Stadt Eschweiler
Der Bürgermeister
660/Abt. f. Straßenraum und Verkehr

397/08

**Ausbau der K33 - Langwahn, Röthgener Straße, Stich zwischen Marienstraße und Hoeschweg
hier: Vorstellung der Planung**

Straßenzug	Planung der Verwaltung	Anregungen / Bedenken / Vorschläge	Entscheidung / Begründung
Langwahn zw. Marien- straße und Talstraße	Beidseitige Richtungsradwege auf den Nebenanlagen geführt	<p><i>Bürgerbeteiligung:</i> Die Notwendigkeit der Radverkehrsanlagen wird in Frage gestellt.</p> <p><i>Bürgerbeteiligung:</i> Ein Ersatz der Radwege durch Radfahrstreifen auf der Fahrbahn wird vorgeschlagen.</p>	<p>Bedenken werden abgewiesen; Bedenken darf erschließt sich aus dem im Umfeld befindlichen Geschäften und Schulen und der Netzbedeutung der Straße</p> <p>Vorschlag wird abgelehnt; Mehrbreite durch Ergänzung des Straßenquerschnittes mit Radfahrstreifen zöge umfangreiche Baumfällungen nach sich.</p>
	Unselbständige Grünanlagen / Baumpflanzungen entlang der Straße	<p><i>Bürgerbeteiligung:</i> Die Sicherstellung der Pflege der Grünflächen wird bezweifelt.</p>	<p>Bedenken werden abgewiesen; die Pflegestandards ergeben sich aus den verfügbaren personellen und finanziellen Kapazitäten.</p>

Anlage
ASEAG - VCP
Aachen, 08.01.2008

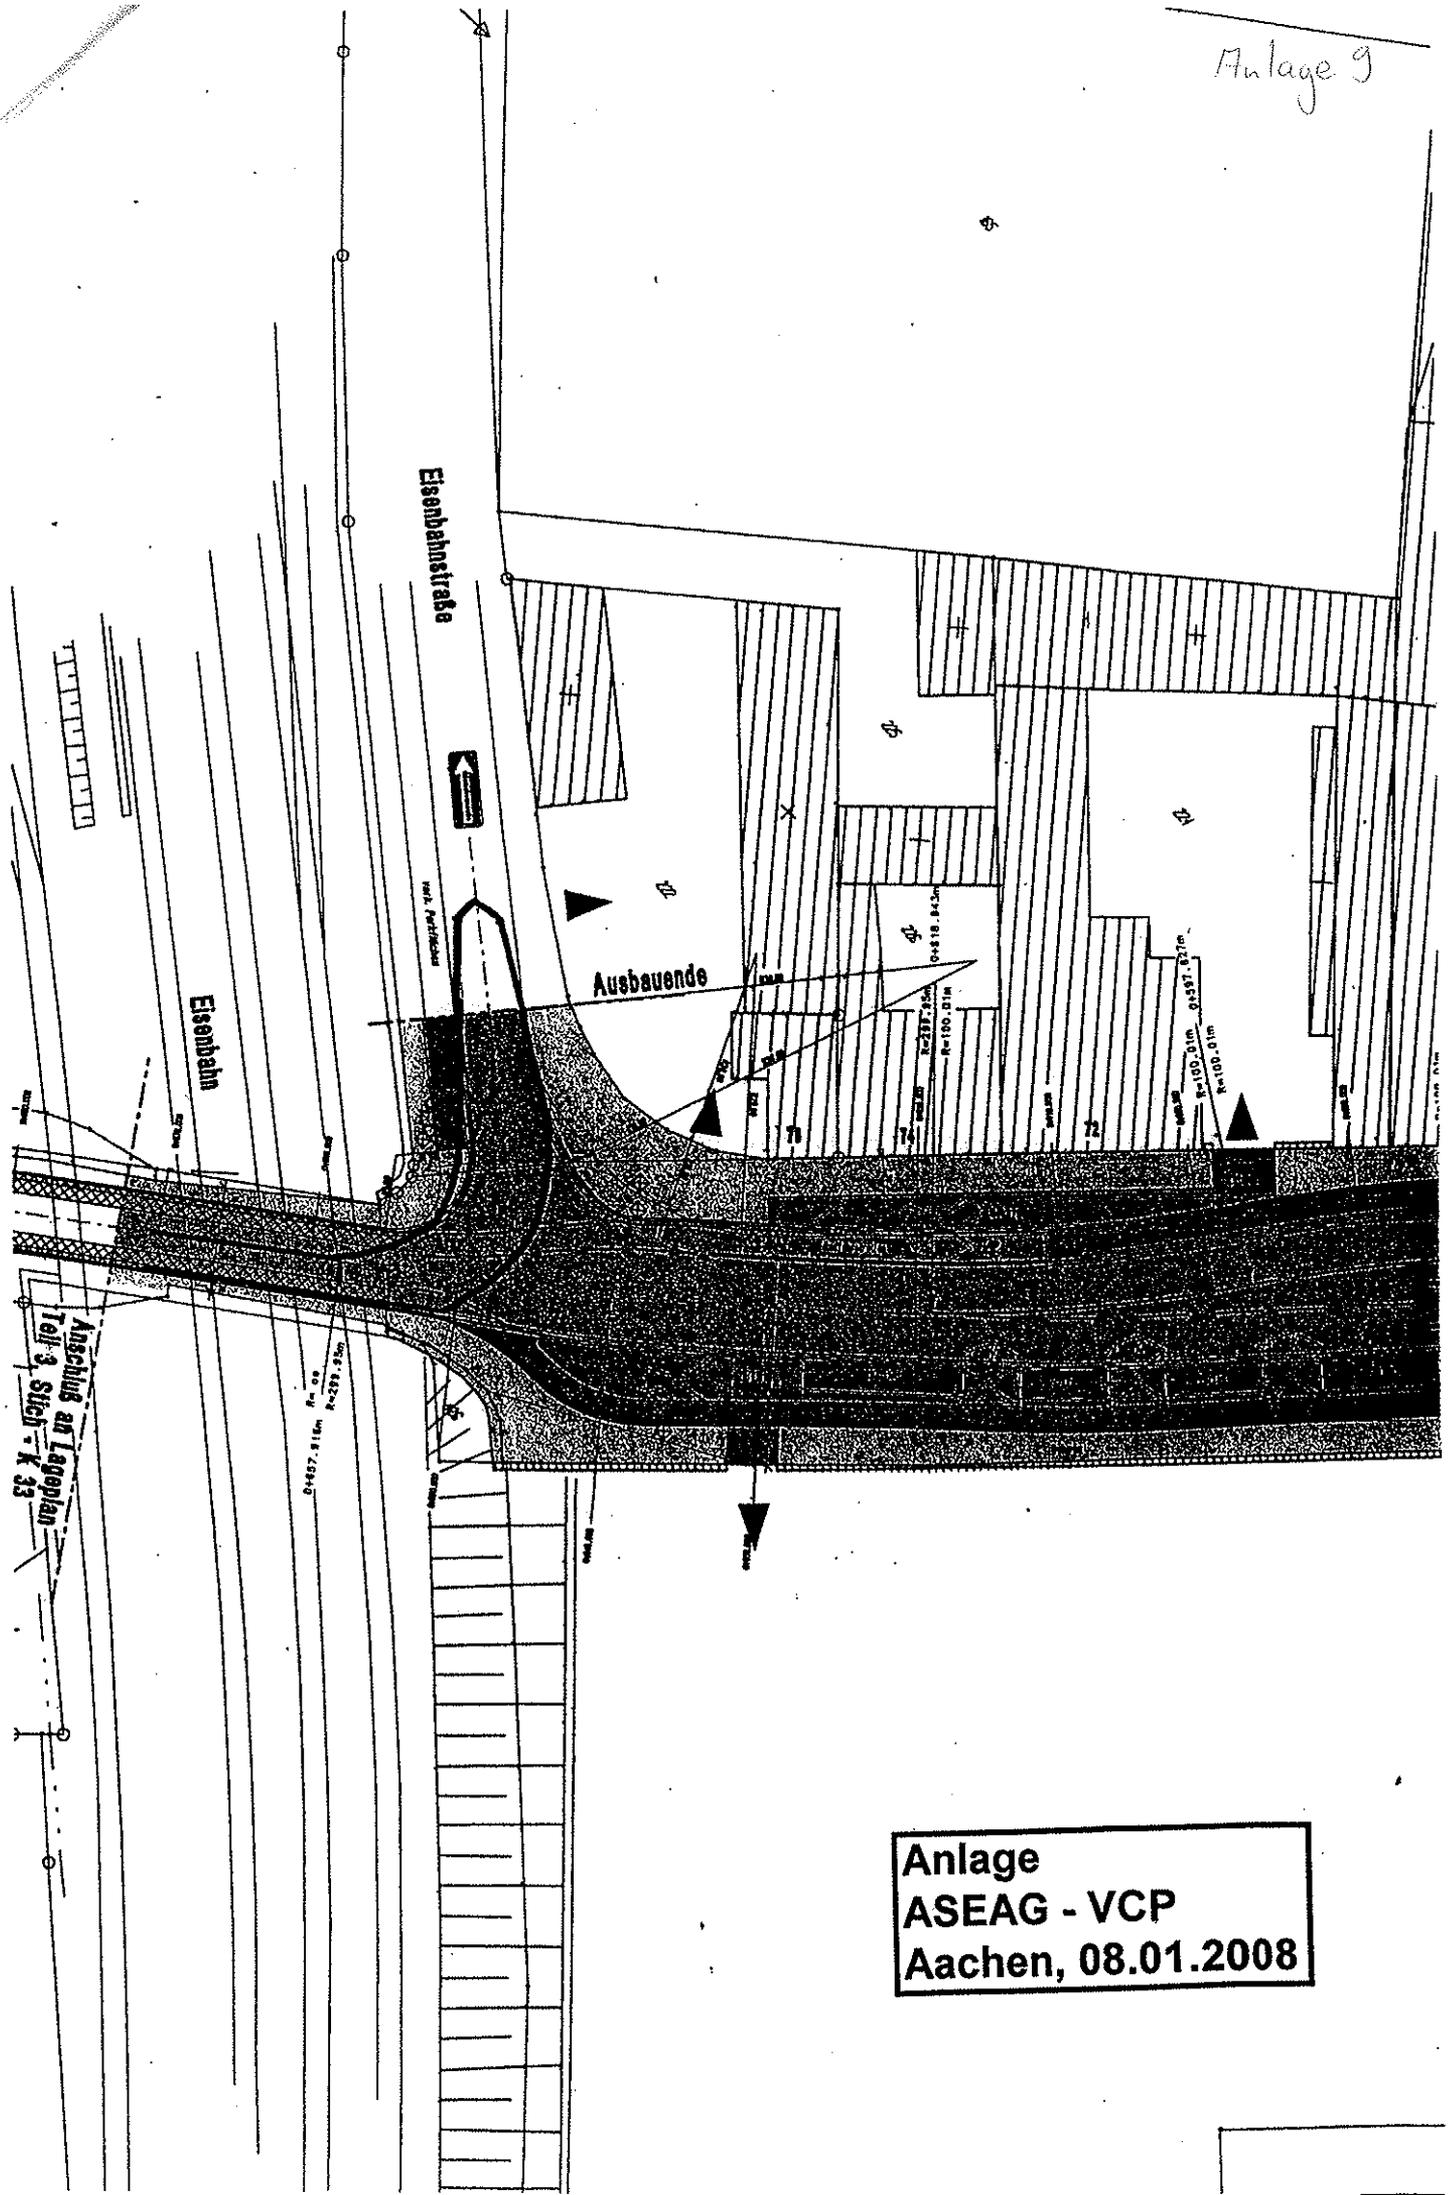
zur vorgelegten Entwurfsplanung sind aus unserer Sicht noch folgende Punkte zu berücksichtigen:

1. Der überbreite Fahrstreifen Höhe Einschleifung des Bordsteinradweges in den Langwahn mit Weiterführung als Schutzstreifen (Angebotsstreifen) im Bereich vor Haus Nr. 89 sollte aus Sicherheitsgründen bis zum Kreisverkehrsplatz Langwahn/Marienstraße/August-Thyssen-Straße beibehalten und nicht auf 3,25 m reduziert werden, um Konflikte zwischen Bus- und Radverkehr zu vermeiden.

2. Der Haltestellenbereich der Bushaltestelle „Langwahn“ (Fahrtrichtung Eschweiler Bushof) ist um die vor und hinter der Bushaltestelle liegenden Grünflächen zu erweitern, damit eine Gesamtlänge von 17 m erreicht wird.

3. Am Kreisverkehrsplatz Langwahn/Talstraße müssen die Kreisfahrbahn und der überfahrbare Innenring niveaugleich gestaltet werden und sich nur durch einen Materialwechsel zu unterscheiden, damit ein unangenehmer Ruck für stehende Fahrgäste vermieden wird.

4. In der Knotenpunktzufahrt Odilienstraße am Knotenpunkt Röthgener Straße/Odilienstraße halten wir zwei getrennte Abbiegespuren für sinnvoll, damit sich Bus und Pkw parallel aufstellen können und es nicht zu weiteren Fahrzeitverlusten im Linienbusverkehr kommt. Auf das nur 16 m lange Stück Bordsteinradweg in der Knotenpunktzufahrt Odilienstraße ist zu verzichten. Der vorhandene Schutzstreifen (Angebotsstreifen) in der Odilienstraße in Fahrtrichtung Röthgener Straße muss vorher enden und der Fahrradfahrer muss sich entsprechend nach Rechts oder Links einordnen.

5. Die Burgstraße muss bis zur Verkehrsfreigabe für den Florianweg (Ringofengelände) in beiden Richtungen vom Linienbusverkehr mit einer Breite von mindestens 6 m im Zweirichtungsverkehr

Lageplan Teil 2 // Röhgener Straße.- K 33

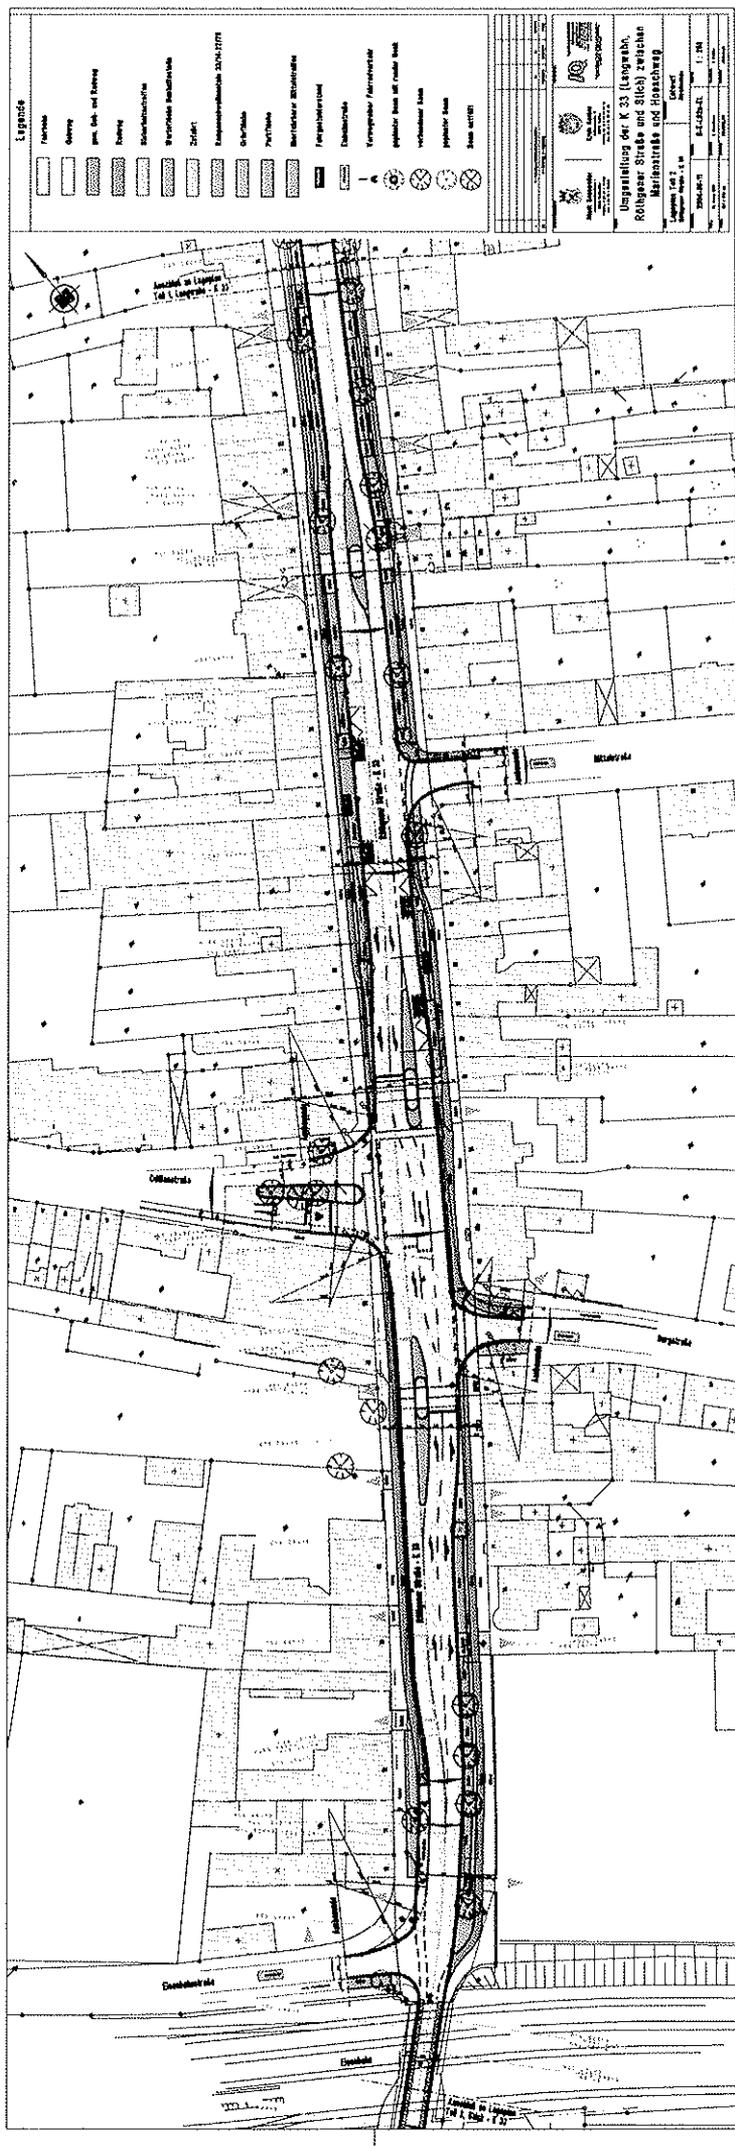
1. Im Knotenpunktsbereich mit der Talstraße konnte die Stadt nicht den notwendigen Grunderwerb tätigen. Durch Umplanung kann nunmehr auf das Fremdgrundstück bei eingeschränkter Nutzbarkeit für den fußläufigen Verkehr verzichtet werden.

2. Die begrünte Mittelinsel vor Haus 50 wird nunmehr überfahrbar gestaltet, damit im Falle der Belegung der Bushaltestelle vor den Häusern 53/55 und einer gleichzeitigen Einsatzfahrt der Rettungsdienste diese am haltenden Bus vorbeiziehen können.

3. Die begrünte Mittelinsel vor Haus 69 wird nunmehr überfahrbar gestaltet, was bei Einsatzfahrten der Rettungsdienste eine Vorbeifahrt an Fahrzeugen, die sich u. U. vor der rot-signalisierten südlichen Zufahrt des Knotenpunktes Röthgener Straße / Burgstraße / Odilienstraße befinden, begünstigt.

4. In der westlichen Zufahrt des Knotenpunktes Röthgener Straße, Odilienstraße, Burgstraße erfolgt die Einschleusung des Radfahrers statt von der Nebenanlage der Odilienstraße aus nunmehr über einen durchgängigen Radfahrstreifen.
